Automatisk tilbakemelding - Oppstart av planarbeid - detaljregulering for nytt museumsbygg - RiddoDuottarMuseat i Karasjok 5437_202401

Innspill til oppstart av planarbeid - Detaljregulering for nytt museumsbygg RiddoDuottarMuseat i Karasjok kommune

HØYRINGSSVAR OPPSTART AV REGULERINGSPLANARBEID - DETALJREGULERING FOR NYTT MUSEUMSBYGG - RIDDODUOTTARMUSEAT I KARASJOK KOMMUNE

NVEs innspill - Varsel om oppstart - Detaljregulering - Nytt museumsbygg, RiddoDuottarMuseat i Karasjok - Karasjok kommune

Kartutsnitt fra Riksantikvarens database Askeladden, ID 323999 årran. Gul markering er sikringssone på 5 meter rundt kulturminnet.

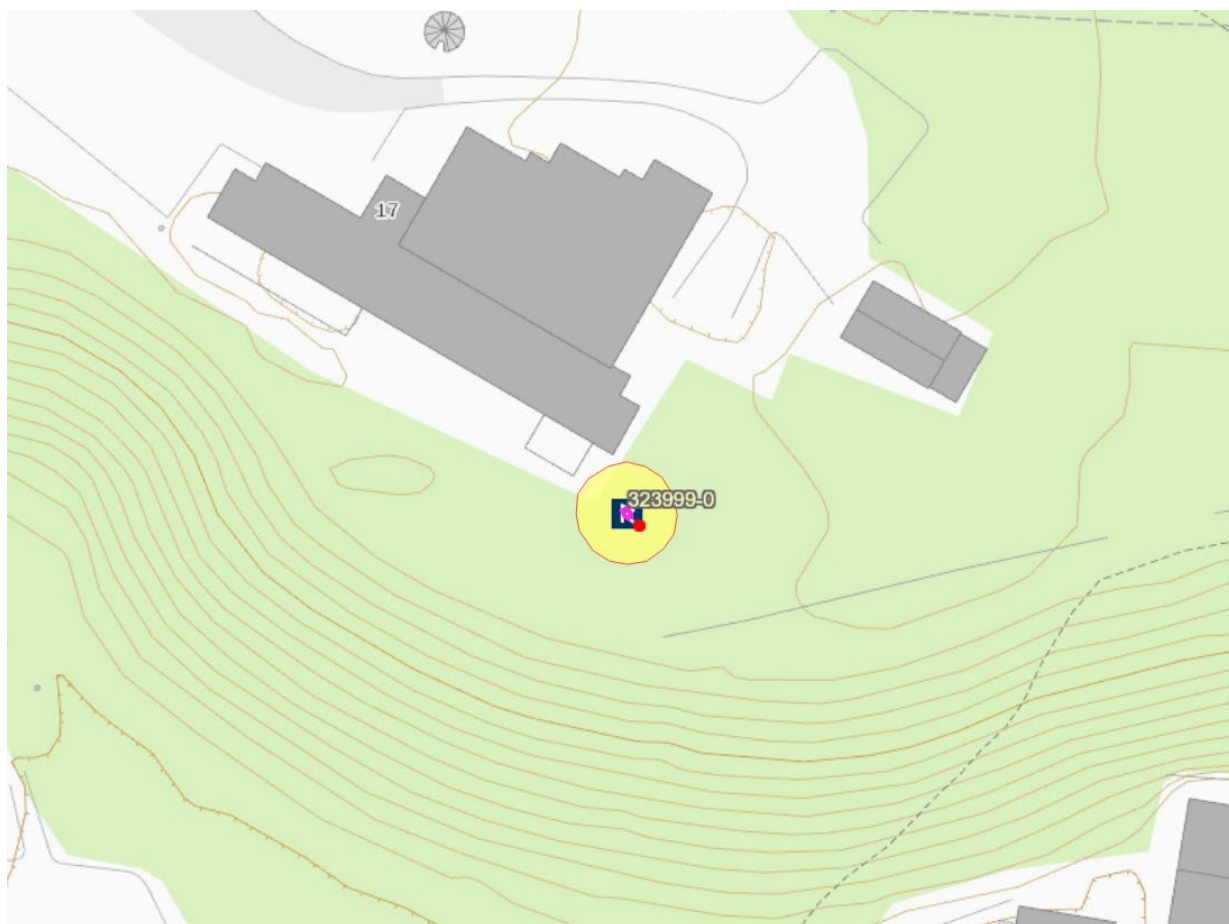
Området er nå befart. Innenfor planområdet var det fra før registrert en arkeologisk kulturminnelokalitet med fangstgroper under ID 73794. Denne er blitt utvidet med et årran under ID 73794-64. I tillegg har Finnmark Fylkeskommune registrert et årran under ID 323999 som nevnt i fylkeskommunens brev av 08.10.2024. Dette er et automatisk fredet samisk kulturminne og ligger rett i nærheten av dagens museumsbygg. Se vedlagt kartutsnitt nedenfor der dette kulturminnet og dets sikringssone på 5 meter rundt er markert.

Slike samiske ildsted er et vanlig forekommende kulturminne og det kan også se ut til at det er noe skadet av kjørespor. Kulturminne ID 323999 árran vil sannsynligvis kunne frigis med dispensasjon uten særlige vilkår i forbindelse med saksbehandling av reguleringsplan, forutsatt at det ikke er mulig å bevare det i planen for nytt museumsbygg.

Alle kulturminner innenfor planområdet må inkluderes og markeres i kart i det påfølgende reguleringsplanarbeidet. På det nåværende tidspunkt har vi ellers ingen kulturminnefaglige merknader til oppstartsvarsel for nytt museumsbygg.
